REF.: Circular Modificatoria N° 1 - Expediente N° 53/24 C. Directa N° 26/24 “Adquisición de lanzas, mangueras, carteles indicadores de salida de emergencia, y válvulas para la red de incendios”.

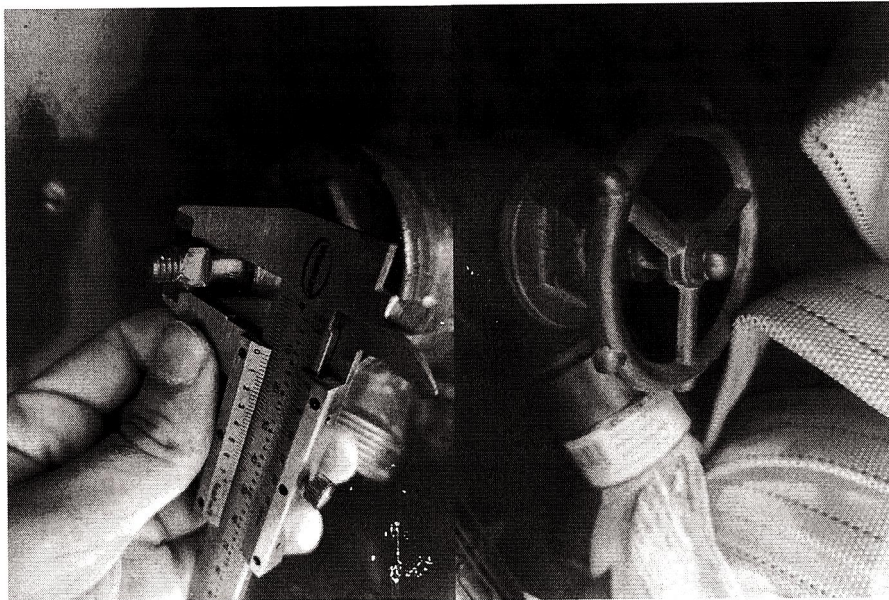
Consulta N° 1: ¿Se trata de Mangueras de 1 ¾? ¿Lanza de 1 ¾? ¿Y la válvula es de 1 ¾ o de 2 ½?

Consulta N° 2: Solicito que me envíen una foto de la válvula “llave mariposa”.

Respuesta N° 1: Las medidas son las siguientes:

- Mangueras: 1 ¾
- Lanzas: 1 ¾
- Válvulas adjuntamos fotos con calibre para definirla.

Respuesta N° 2: Se adjuntan las siguientes imágenes de la válvula en cuestión:
